项目名称: 中国石化栗山加油站增加 LNG 加气设施项目
建设单位(盖章): 中国石化销售股份有限公司湖南邵阳栗山加油站
编制日期: 2025 年 6 月

修改说明

中国石化栗山加油站增加 LNG 加气设施项目
环境影响报告表技术审查专家复核表

中国石化栗山加油站增加 LNG 加气设施项目
环境影响报告表评审意见

图2-1 项目扩建后全厂水平衡图 (m³/a)

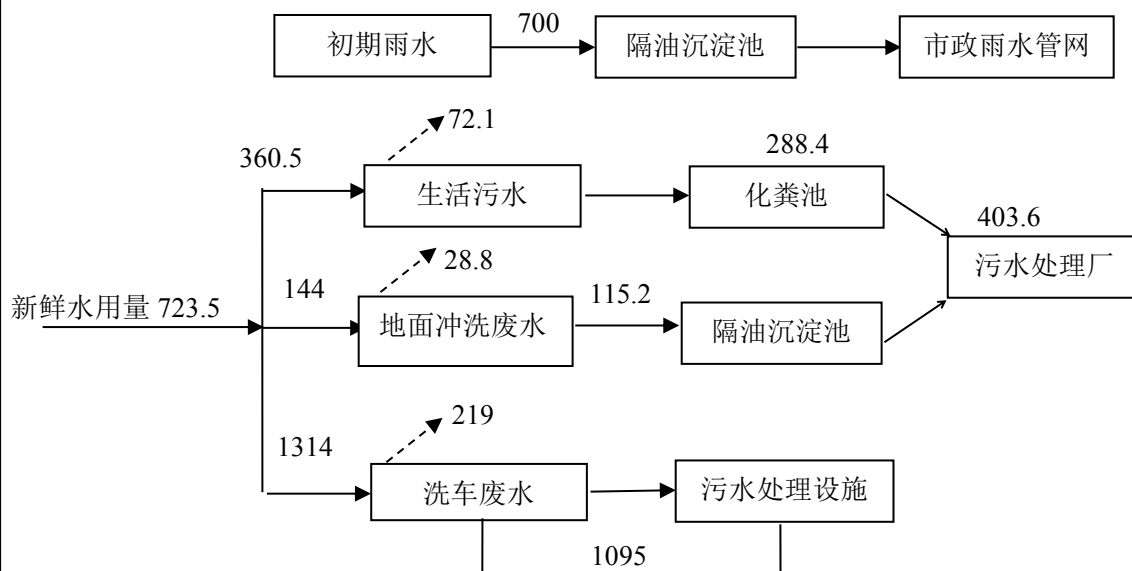
4、加强工程分析，核实工艺流程、产污节点。核实项目雨污分流、污污分流内容。核实项目用水量、排放量、水平衡图，核实废水及初期雨水收集治理措施及最终去向，加强可行性论证。核实有机废气产生量、收集治理措施及排放量，加强废气收集治理措施的可行性分析。
